SERVICE-INFO

Új feszítőgörgő KIT / SET motortartóval a Chevrolet / Opel / Vauxhall 1.7l dízelmotorhoz

Motorok: 1.7 Di, 1.7 DTi, 1.7 CDTi

Cikksz.: 530 0492 10 (KIT)
530 0492 09 (SET)

1. ábra: Lecserélt 531 0166 20 (1) cikkszámú feszítőgörgő és az 531 0819 10 (2) cikkszámú utóda

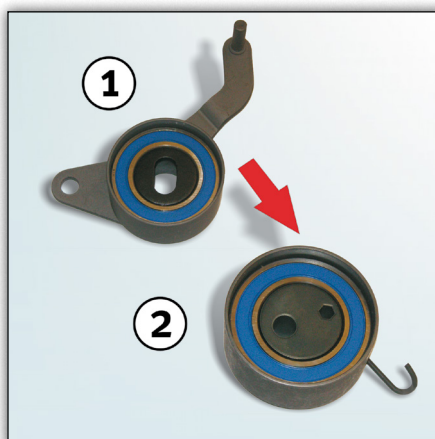
A feszítőgörgő cseréjekor a fent megnevezett gyártók részéről termék helyettesítés történt. Az eddigi 531 0166 20 cikkszámú feszítőgörgőt az 531 0819 10 cikkszámú feszítőgörgővel helyettesítik (lásd 1. ábra). Az átalakításnál a 328704 motorszámtól kezdődően terjedő modelleknél egy új motortartó beszerelése (lásd 2. ábra, 8. tétel) szükséges.

2. ábra: A 530 0492 10 cikkszámú csomag tartalma

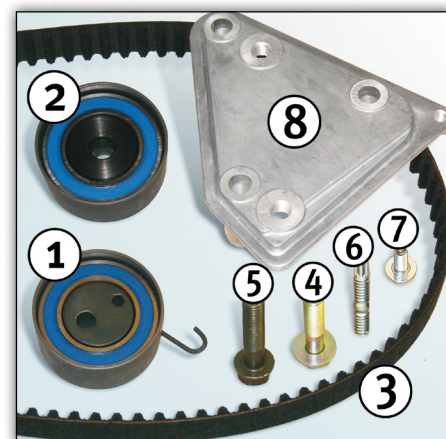
A Schaeffler Automotive Aftermarket ezért az átalakításhoz az 530 0492 10 cikkszámú feszítőgörgő KIT, valamint az 530 0492 09 cikkszámú feszítőgörgő-SET készleteket kínálja. Mindkét termék egy új motortartót tartalmaz.

A 328705 motorszámtól kezdődően a motortartót (OE száma: 684051) már beszerelték. Ezekhez a járművekhez a motortartó nélküli 530 0494 10 cikkszámú feszítőgörgő KIT és az 530 0494 09 számú feszítőgörgő SET készleteket kínáljuk.
